Stellungnahmen

zum Entwurf des Bebauungsplans Nr. 568 Sportpark Berg Fidel

Anlage 1 zur Vorlage Nr. V/0248/2018

ABB.: Immissionspunkt 06 Werlandstraße 92 (blauer Pfeil)

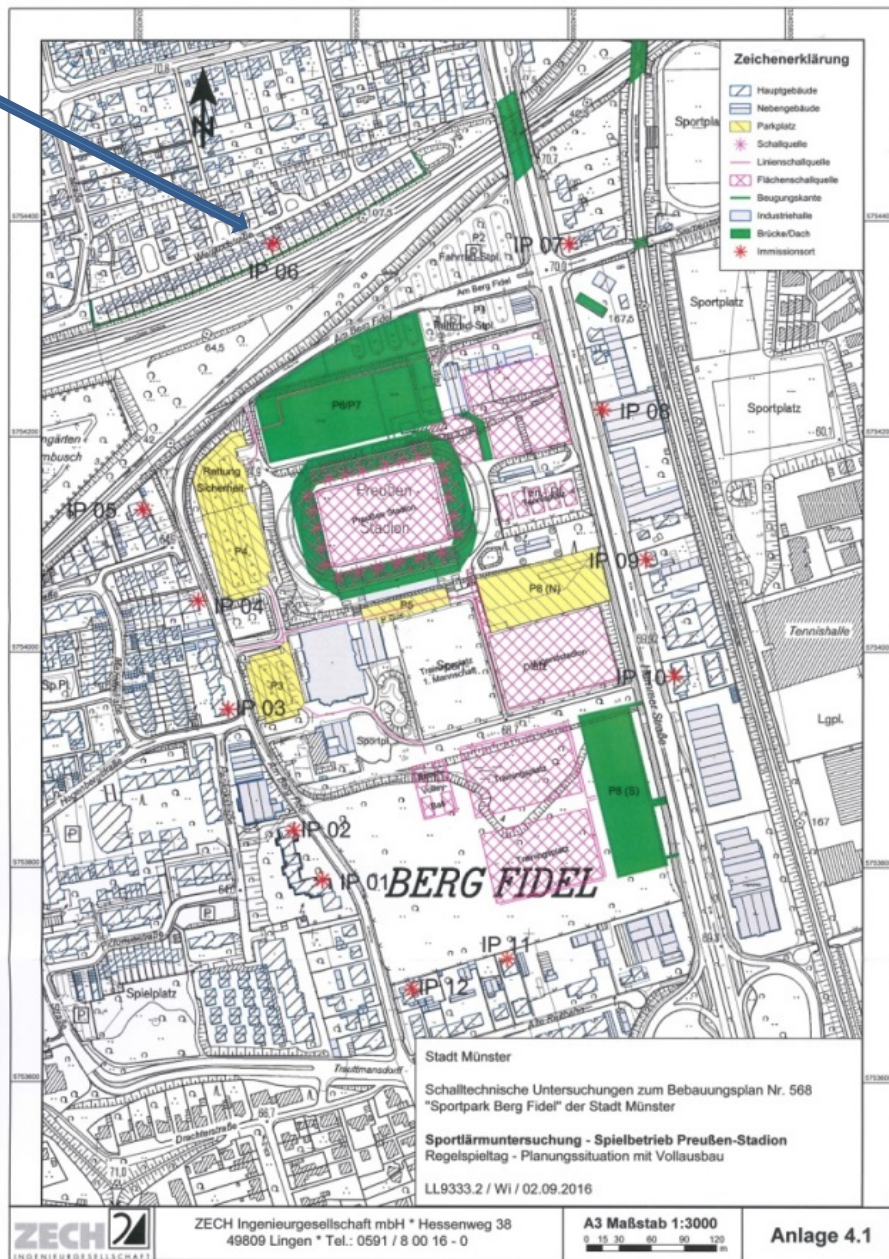
Ein Bürger des Duesbergweges, mind. ca. 400 m Luftlinie vom Stadion entfernt, fühlt sich von der geplanten Westtribüne und ihrer Bedachung nicht ausreichend geschützt. Er fragt nach der Ausgestaltung der Tribüne und nach der zeitlichen der anderen, folgenden Tribünenbauten.

Die Ausgestaltung und technische Ausführung der Stadionbauten wird gem. Lärmschutzgutachten, gesichert durch künftige Baugenehmigungen, so auszuführen sein, dass der mit der Abwägung zum Bebauungsplan vorgenommene Schutzanspruch der umliegenden Wohnnutzungen (mind. Einhaltung der MI-Werte, Verbesserung der Situation gegenüber dem Status Quo) auch gewährleistet wird (vgl. textliche Hinweise zum Bebauungsplan und siehe hierzu ausführliche Stellungnahme zu Anregung 2.4.2). Insgesamt wird ein Ergebnis erzielt, welches eine geringere Lärmimmission in der Mehrzahl der betroffenen Immissionspunkte zu verzeichnen hat als zum jetzigen Zeitpunkt des Betriebes des alten Stadions mit weniger Zuschauern, weniger Verkehren und weniger Stellplätzen.

Im Schalltechnischen Bericht ist unter Punkt 9.1.1 auf Seite 44 festgehalten, dass *„die Untersuchungsergebnisse zur Vollausbau-situation (s. Anlage 11.1) zeigen, dass in allen untersuchten Immissionsbereichen eine weitere Minderung der Geräuschbelastung zu prognostizieren ist. Aufgrund der Planungen und der damit einhergehenden Verbesserung der Immissionssituation können mit Ausnahme der Immissionspunkten IP 04 (Am Berg Fidel 40) und IP 05 (Am Berg Fidel 53) in allen Immissionsbereichen die den Gebietsnutzungen entsprechenden Immissionsrichtwerte der 18. BImSchV [2] eingehalten werden.“*

Der Anreger wohnt nun mindestens 130 m weiter entfernt, als der im Gutachten zur Überprüfung angehaltene Lärmimmissionspunkt IP 06 in der Werlandstraße 92 (mit den bereits dort ermittelten, vor allem auch im Vollausbau-fall deutlich geminderten Geräuschimmissionen).

Die Fragestellung des Anregers wurde im weiteren Verfahren aufgegriffen, gutachtentechnisch analysiert und der Abwägung unterzogen. Im Ergebnis kann für die im Schalltechnischen Bericht explizit untersuchten den sportlichen Nutzungen nächstgelegenen Immissionspunkte nördlich der Bahnlinie im Bereich Wohngebiet Werlandstraße/Düesbergweg (vgl. Abbildung oben) festgestellt werden, dass es hier (sowohl im Vollausbau als auch im Fall der solitären Errichtung der Westtribüne) zu

keinen, durch die Planung bedingten Lärmsteigerungen kommt – im Gegenteil zu Minderungen der heutigen Immissionssituation.
